DODATEK Č. 2 KE SMLouvĚ O DíLO

„Rekonstrukce a přístavba zimního stadionu v Opavě“

Změnový list č.4

slo: Změnov list .5
Komentř: Přloka VN

Příloha 3) Tabulka porovnání výšek:

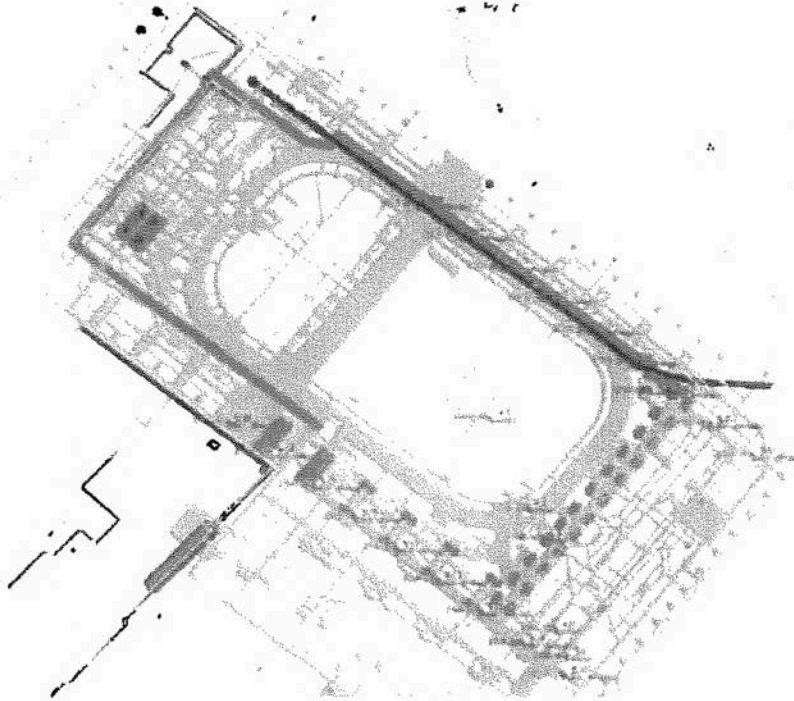
Číslo: Změnový list č.4
 Komentář: Odtěžení ledové plochy

Pař.	Typ	Kód	Popis	MJ	Výměra	Jedn. Cena	Cena
Dodatek							
TK kód a popis							
S: Stavba							
SO 01: Stavební objekt 01							
001: Zimní stadion							
1	SP	13140113R00	Hloubení nezapaž. jam v hor.5 do 10000 m ³ , STROJNĚ Výškazní zeminy dle geodetického zaměření výšky ledové plochy: 161470,262 Výška ledové plochy dle FD: 248,7 m.n.h.r Výška ledové plochy dle stavebního zaměření geodetem: 248,862 m.n.h.m. Rozdíl ve výšce ledové plochy k deklaráci: 0,262 m	m ³	422,868 422,868	631,00	1 434 024 1 359 521 1 359 521 1 359 521 1 359 521 266 830
2	SP	18900003R00	Poplatek za skládku horniny 5 - 7, č. dle katal. odpadá 17 05 04	m ³	422,868	630,00	266 407
3	SP	167101152R00	Nekládání výkopku z hor. 5 + 7 v množství nad 100 m ³	m ³	422,868	118,50	50 110
4	SP	162701159R00	Připlatek k vod. přemístění hor.5-7 za delší 1 km (skládka horní suchá) Zrnaté: 4 400,0 %	m ³	18 606,192	27,80	519 113
5	SP	162601152R00	Vodorovné přemístění výkopku z hor.6-7 do 5000 m	m ³	422,868	222,50	94 088

Zaměření výšek stávajících konstrukcí geodetem

PODKLAD ZMĚNOVÉHO LISTU

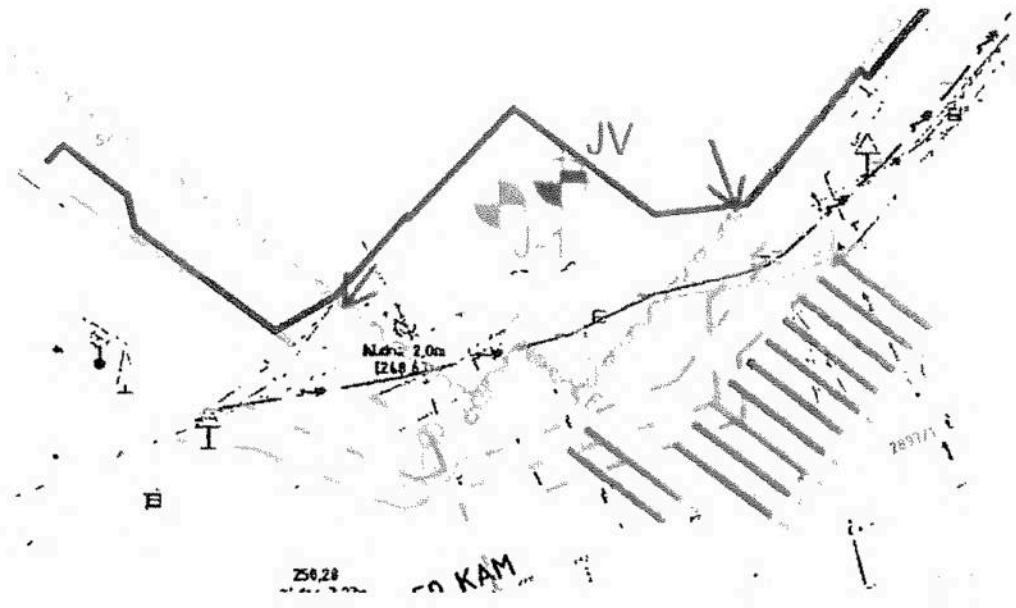
Poř. Typ	Kód	Popis	MJ	Výměra	Jedn. Cena	Cena
		Dodatek: z: Položky bez vazby				
		TK kód a popis				
		S: Stavba				568 944
		SO 01: Stavební objekt 01				568 944
		Sítňoprováděcí elektroinstalace				568 944
N01		R01 Přeložka KVN dle cenové nabídky V ALBREKO s.r.o.	kpl	1,000	568 944,10	568 944
N02		R02 Mobilizace techniky pro provedení sítňových stěn - odvoz a opětovný návaz	kpl	-	172 500,00	-
22	SP	Vzn: Vedlejší rozpočtové náklady Vedlejší rozpočtové náklady Měsíc = 01.000000	měsic	-	225 769,23	-
					225 769,231

Zhotovitel zajišťuje výkopové práce, včetně zhotovitelé, dokončí výkopové práce dříve, než bude provedena přeložka VN, bude termínový rozdíl doplněn ze strany zhotovitele dle smlouvy a změnovým listem včetně nákladů VRN. Může dojít k posunu částečného termínu díla.

V případě, že bude odvezena technika pro provádění sítňových stěn (neovlivňuje zhotovitel) bude vystaven nový změnový list na nový nájezd mechanizace (pol. C. N02).
